(1) 対策箇所説明図

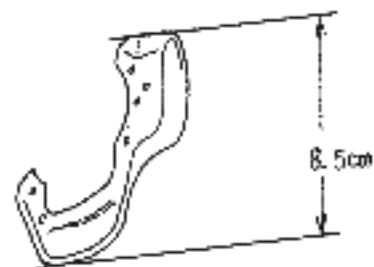
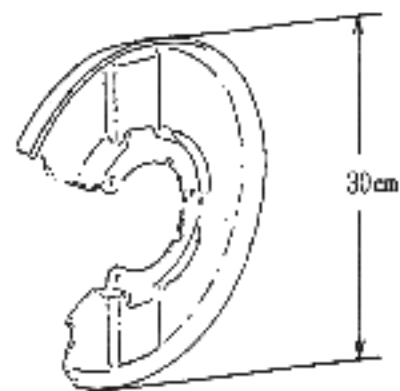
欠陥発生箇所

バックプレートの形状が小さいため異物がディスクローターに付着する。

対策内容
バックプレートの形状が大きく変更された。
